Gremium: Rat der Kreisstadt Siegburg
Sitzung am: 01.07.2021

**Vorhabenbezogener Bebauungsplan Nr. 49
Kaiser-Carré, Wohn- und Geschäftshaus
Plangebiet: Bereich zwischen Kaiserstraße, Cecilienstraße und Theodor-Heuss-Straße im
Siegburger Zentrum**

Eingegangene Stellungnahmen und Abwägungsvorschlag der Stadtverwaltung

Abb. 8

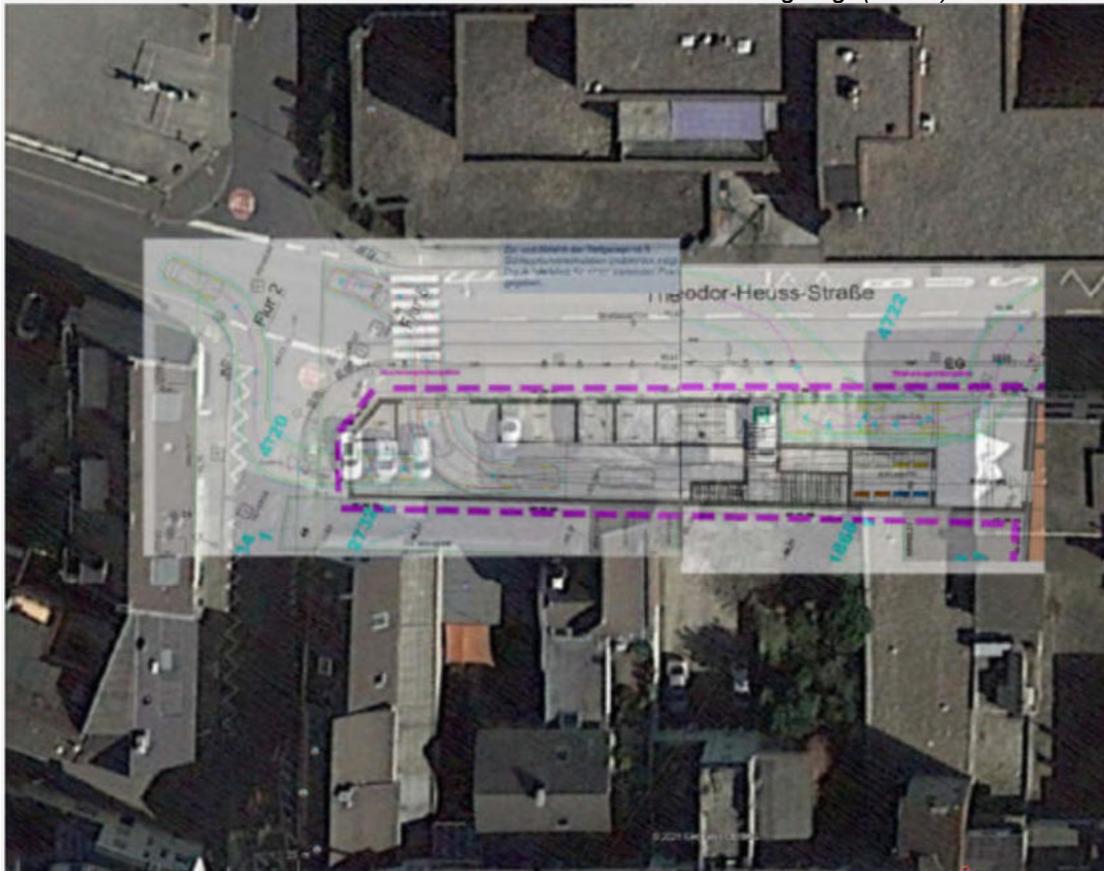
Dort erkennt man auch, dass in der Simulation am Startpunkt, der PKW etwas weiter weg vom Bordstein steht, leicht schräg und zumindest mit dem Heck schon im Gegenverkehr. Das ist vollkommen unrealistisch. Ich will niemanden etwas unterstellen, aber ich habe so den Eindruck, dass hier die Kurve am Computer solange hingebogen wurde, bis es einigermaßen gepasst hat und durch Ausblenden der weiteren Umgebung auch plausibel aussieht.

„Hier fällt in der Montage Abb. 8 als erstes auf, dass die geplante Ausfahrt genau auf dem aktuell vorhandenen Fußgängerüberweg liegt. Das ist wenig sinnvoll und möglicherweise auch gar nicht zulässig. Da fehlt mir die Rechtskenntnis. Der Fußgängerüberweg müsste verlegt werden. Nach links, auf die andere Seite der Kreuzung ist äußerst ungünstig, da hier die Gehwege sehr schmal sind und vor allem Busse dort sehr dicht am Rand fahren. Nach rechts bedeutet, dass alle Fußgänger die von der Kaiserstraße kommen und über die Theodor-Heuss-Straße wollen, zuerst an der Einfahrt der Tiefgarage vorbei müssen und dann auch noch an der Ausfahrt. Das bringt eine zusätzliche Gefährdung für die Fußgänger, da die aus der Tiefgarage ausfahrenden Fahrzeuge aufgrund der engen Ausfahrt mit der Motorhaube erst mal auf den Gehweg fahren müssen, um überhaupt was sehen zu können. Fraglich ist auch, ob die Fußgänger den neuen Überweg annehmen oder lieber doch ähnlich der bisherigen Strecke dann nahe der Einmündung die Straße überqueren. Aus Bequemlichkeit oder um
